Kruising Buitenhofdreef - Pierre van Hauwelaan

10-9-2026

In de Adaptieve Mobiliteitsagenda (AMA 2040), update 2026, staat een eerste schets voor het ontwerp van de kruising Buitenhofdreef - Pierre van Hauwelaan, zie onderstaand. Hiermee moet het kruispunt compacter en veiliger worden. Op de volgende pagina geeft de gemeente aandachtspunten weer die meegenomen worden in het verdere ontwerpproces.

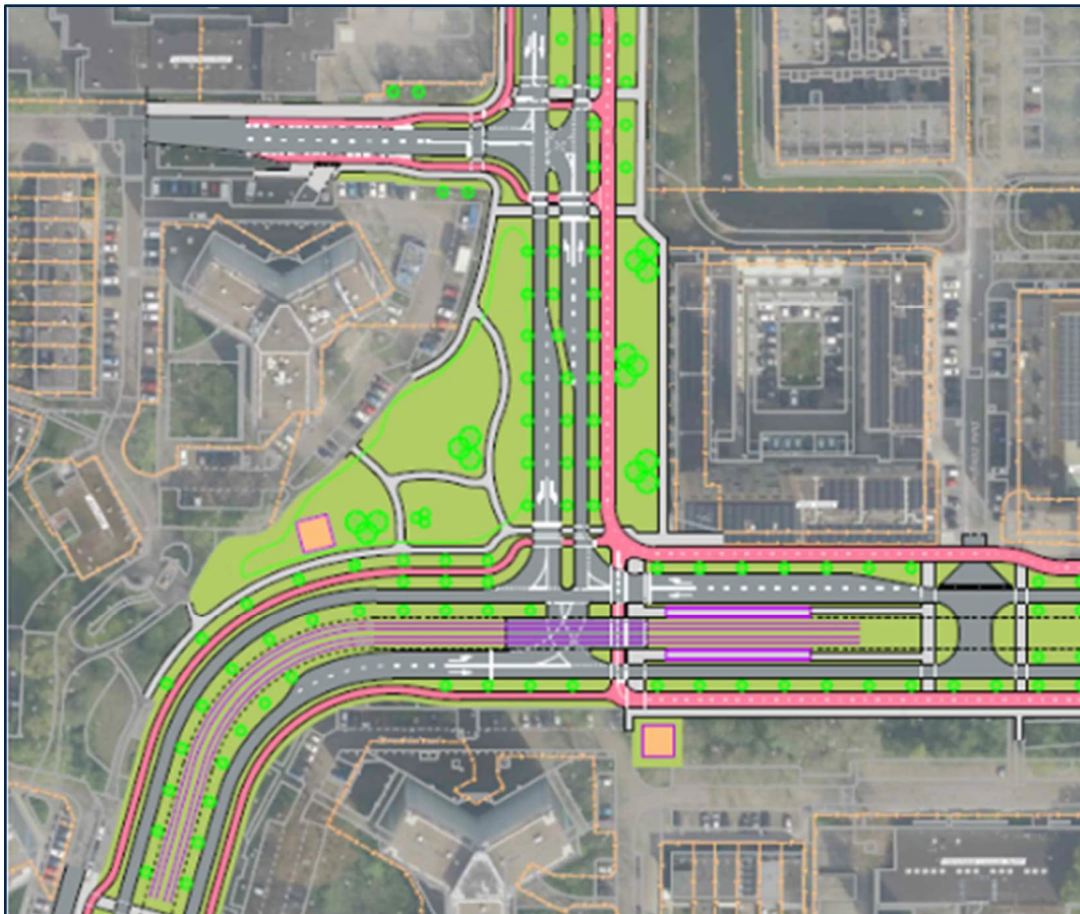
Wat ons opvalt is dat er aan de westzijde van de Buitenhofdreef een fietspad ontbreekt tussen de Griegstraat en de Pierre van Hauwelaan. Dat betekent dat fietsers vanuit het Noorden of vanuit de Griegstraat twee keer moeten oversteken om via de Buitenhofdreef zuidwaarts te gaan. Dat is onwenselijk en zal bij sommige fietsers ertoe leiden dat ze door het parkje gaan fietsen, wat ook ongewenst is.

Verder lijken de fietspaden erg smal:

- De eenrichtingsfietspaden zijn slechts ca 1,8 m breed getekend. Dit komt overeen met een breedtelabel D volgens de CROW-richtlijnen (bij intensiteit tussen 0 en 1000 fietsers/uur en 4% brommers). Dit zou minstens 2,5 m breed moeten zijn.
- Het tweerichtingsfietspad is 3,45 m breed getekend. Dit is onderdeel van Hoofd fietsnetwerk en daarom lijkt ons hier een B-label gepast. Deze breedte is daarom slechts geschikt tot 160 fietsers/uur, waarbij de spits maatgevend is.

Deze eerste schets is nog maar het begin en was nodig voor een kostenschatting. Bij het ontwerp gaat rekening worden gehouden met de omvang van de fietsstromen en met snelheidsverschillen tussen reguliere fietsen, elektrische fietsen, snorfietsen en bromfietsen. De maatvoering en vormgeving moeten voldoen aan de CROW Ontwerpwijzer Fietsverkeer.

De Buitenhofdreef en de Pierre van Hauwelaan maken deel uit van het hoofdfietsnetwerk. Dit netwerk ontsluit wijken en verbindt deze met werkgebieden en voorzieningen. De route moet fijnmazig, rechtstreeks, comfortabel en herkenbaar zijn. Een vlakke, bij voorkeur rood uitgevoerde verharding en voldoende breedte zijn daarbij belangrijke kwaliteitskenmerken.

We hebben hiervoor een quick-scan Mobiliteit opgewerkt en het volgende al opgemerkt op dit schetsontwerp (SO):

De quickscan laat zien dat in het SO de netwerkcontinuïteit, toegankelijkheid en aansluiting op omliggende projecten nog niet op alle locaties voldoende zijn uitgewerkt. Hierbij is onder andere aangegeven dat het volgende moet worden aangepast of nader onderzocht:

- Het fietspad tussen de Griegstraat en de nieuwe positie van het transformatorhuis is niet doorgetrokken. Hierdoor ontstaan extra oversteekbewegingen en wordt fietsen over voetpaden uitgelokt.
- De een- en tweerichtingsfietspaden aan de noordzijde van deelproject 1 sluiten nog niet aan op het project Kop van Buitenhof. De ontwerpgrenzen en aansluitdetails moeten onderling worden afgestemd.

Het aangepaste ontwerp gaat ook besproken worden met de Fietzersbond.
